Pilne zawiadomienie o podjęciu akcji serwisowej dla urządzenia ASP6025

Urządzenie do obróbki tkanek ASP6025

Numery seryjne: 163, 169, 200-821, 823-895, 897-899, 901-1123 (wszystkie nieparzyste numery seryjne)

Oznaczenie złączy alarmowych

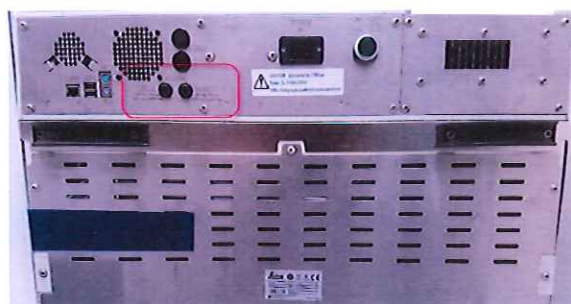
Wspomniane wyżej urządzenia, których dotyczy zawiadomienie, posiadają nieprawidłowe oznaczenia napięcia podłączanego do złączy alarmowych z tyłu urządzenia (patrz poniższe zdjęcia).

Aktualne oznaczenie informuje o maksymalnym napięciu 125 V prądu zmiennego (AC). Stwierdzono, że w przypadku podłączenia prądu zmiennego o napięciu 125 V do złącza stereo jack 6,3 mm, może w najgorszym przypadku doprowadzić do poważnego wypadku elektrycznego. Ponadto aktualne dane w instrukcji obsługi podają nieprawidłowe napięcie dla złączy alarmowych (patrz zdjęcia poniżej).

Prosimy o natychmiastowe oczyszczenie powierzchni wokół złączy alarmowych (usunięcie tłuszczu). Następnie prosimy odkleić załączoną etykietę samoprzylepną (1) od folii i umieścić ją przy złączach alarmowych, zgodnie ze zdjęciami poniżej. Wygrawerowane na urządzeniu dane nie mogą być widoczne!

Zgodnie z opisem na nowej etykiecie, maksymalne napięcie urządzenia podłączonego do złącza alarmowego wynosi 30 V prądu stałego/zmiennego (DC/AC). Jeśli nie korzystają Państwo z zewnętrznych złączy alarmowych, nie jest konieczne podejmowanie żadnych dalszych działań. W przypadku urządzenia do obróbki tkanek ASP6025, w którym wykorzystywane są złącza alarmowe, prosimy upewnić się, że napięcie maksymalne urządzenia zewnętrznego nie przekracza powyższej wartości.

Fig. 63

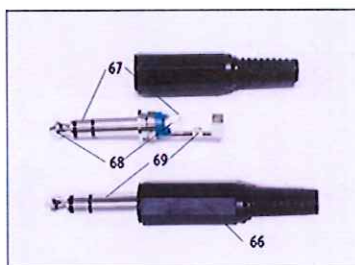
Instrukcja obsługi, strona 60:

Wartości maksymalne systemu alarmowego podłączonego do urządzenia nie mogą przekraczać:

Dla 30 V prądu stałego, maks. 1 A
Dla 120 V prądu zmiennego, maks. 0,25 A

Oba alarmy podłączone są do wtyczki (66) zgodnie z opisem (patrz Rys. 63):

- Szczegółowy opis dalszych działań naprawczych, przy których potrzebować będziemy Państwa pomocy
- Erratę korygującą wydrukowaną Instrukcję obsługi (w języku angielskim i niemieckim)
- Pamięć USB zawierającą:
 - a. Aktualizację oprogramowania dla urządzenia z korektą "pomocy online"
 - b. Pliki PDF zastępujące instrukcję obsługi we wszystkich pozostałych językach
- Drugi formularz odpowiedzi zwrotnej potwierdzający wykonanie wszystkich działań naprawczych
